ヘニックス株式会社
営業部

通過時間計 アナログ入力タイプのリニューアル

該 当 製 品：通過時間計(アナログ入力)

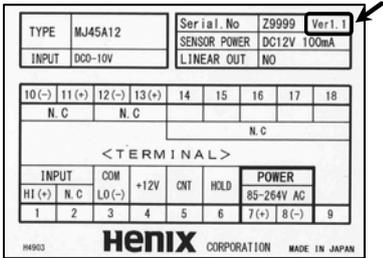
変 更 内 容：①動作方式： Δ - Σ 変換方式(従来はV-F変換方式)
②機能切替(速度計)の設定内容変更

変 更 日：2018年8月1日出荷分から

今回の変更に伴い、Ver. 1.1(バージョン1.1)を端子シールおよび製品シールに記載しています。
(下記「(例) MJ45A12」参照)
